RIKSVEGPARSELLEN DALE - BOLSTAD

UROLIG FYLLING VED DALEVÅGEN
BERGENSBANEN KM 429,0
Gk 4006,1

UROLIG FYLLING VED DALEVÅGEN
BERGENSBANEN KM 429,0
Gk 4006,1

Prinsskisse 1:200.

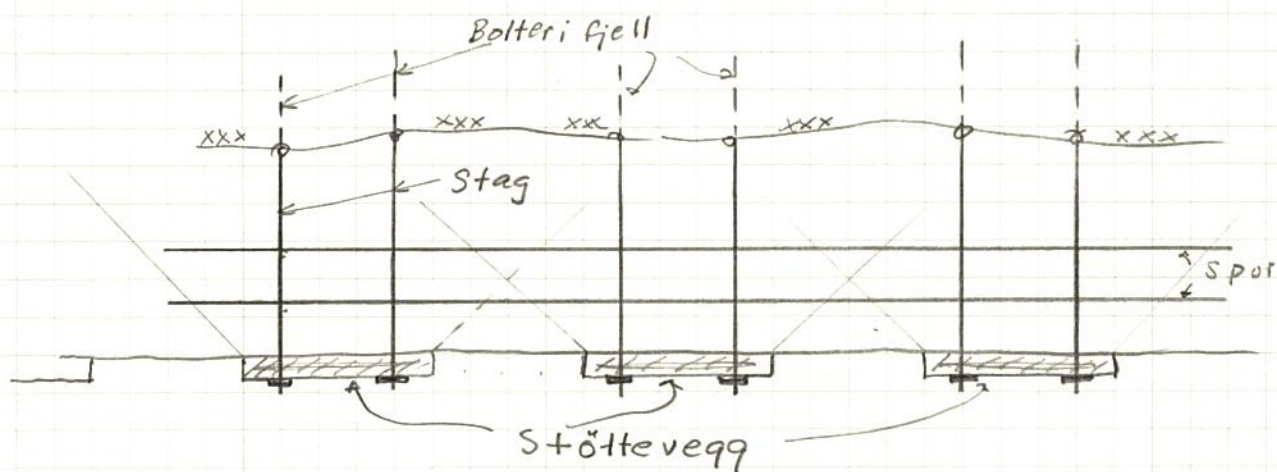
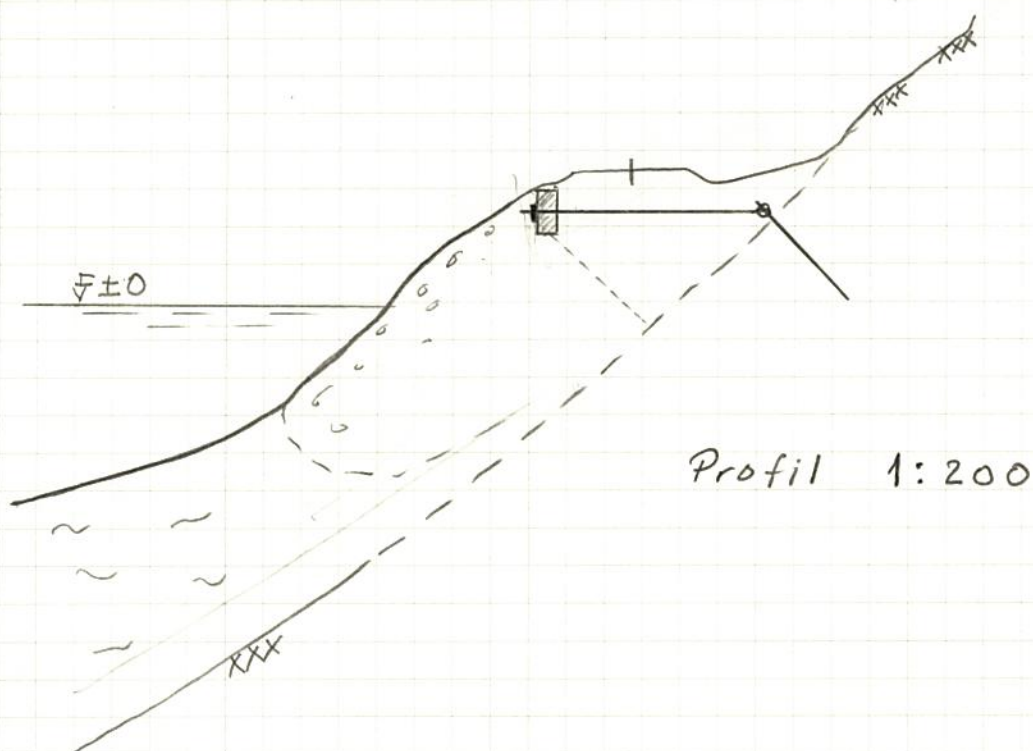
Årsaken til de urolige forhold i fyllingen er etter alt
å dømme pågående setninger i den meget kompressible grunn
under og utenfor fyllingen.

Forholdene anses å være utilfredsstillende slik de er i
dag, og utbedring kan ikke foretas på konvensjonell måte
ved utlegging av kontrafylling. Andre tiltak må derfor
vurderes. I rapporten er det foreslått støttekonstruksjon
med forankring til fjell. Det bør imidlertid først vurderes
om det foreligger noen mulighet til å flytte sporet nærmere
fjellsiden, i det en slik forskyvning sannsynligvis vil
 resultere i betydelig bedre forhold.

Prinsippskisse 1:200.

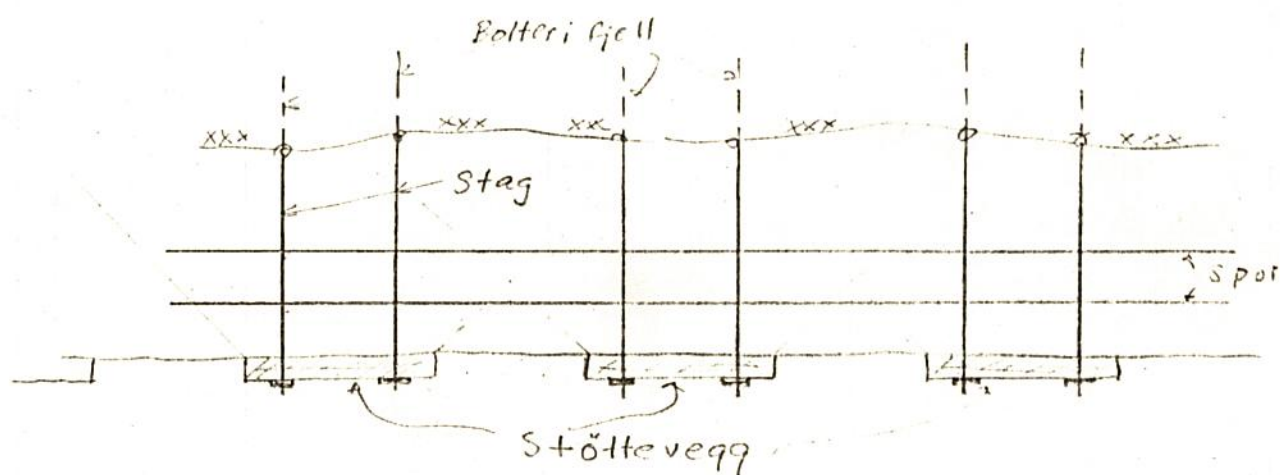
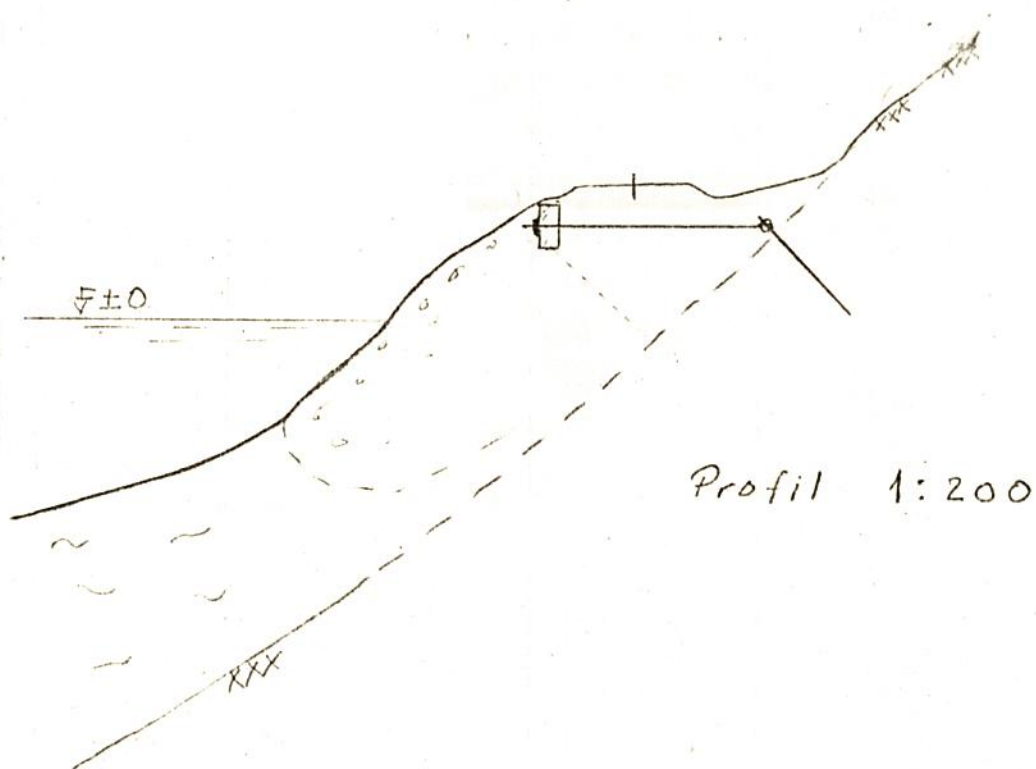
Det er åpenbart at de humusholdige siltmassene gir dårlig støtte for fyllingsfoten, og det er av den grunn like klart at den påtenkte breddeutvidelse ikke kan komme til utførelse. Forholdene kan ikke stabiliseres på konvensjonell måte ved utlegging av kontrafylling.

Den dominerende årsak til de urolige forhold i fyllingen er etter alt å dømme pågående setninger i den meget kompressible grunn under og utenfor fyllingen, og man antar at erosjon i dette tilfelle spiller en underordnet rolle.

Forholdene anses å være utilfredsstillende slik de er i dag, og man må vurdere mulige tiltak for utbedring. Den eneste mulighet synes å være å etablere en eller annen form for støttekonstruksjon med forankring til fjell. Forslag til en slik forankring er i

prinsippet vist på vedlagte skisse. Før en slik løsning kan komme til utførelse, må det foretas supplerende boringer og oppgravning for nærmere bestemmelse av fjellets beliggenhet.

Det bør imidlertid også vurderes om det foreligger noen mulighet til å flytte sporet nærmere fjellsiden. En relativt liten forskyvning her vil sannsynligvis resultere i betydelig bedre forhold.
